监理工程师通知单

工程名称: 赫章县大山坪风电场项目

编号: ZHJL-TZD-040

事由: 关于升压站防雷接地及风机位接地环网焊接质量问题

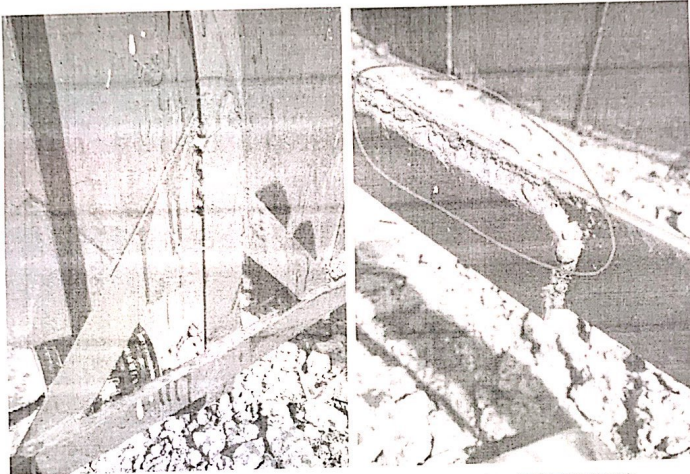
2、16#、17#风机基础环网存在漏焊、断焊、虚焊、焊缝不饱满现象以及焊渣未清理。防腐处理不到位。

16#、17#风机基础环网接地热镀锌扁铁焊接存在漏焊、断焊、焊缝不饱满现象

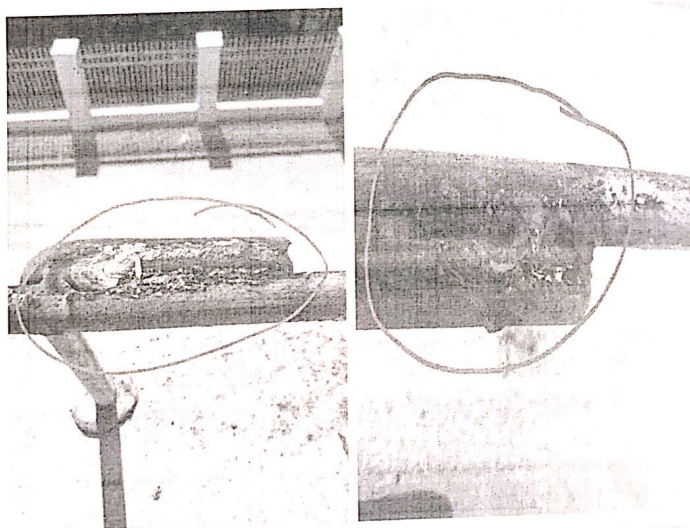
1、升压站建筑物屋顶防雷带立柱支撑不牢固, 存在漏焊、断焊、虚焊、焊缝不饱满现象以及焊渣未清理。防腐处理不到位。

升压站综合配电楼屋顶防雷接地网（ $\Phi 16$ 热镀锌圆钢）焊接存在漏焊、焊渣未清理现象
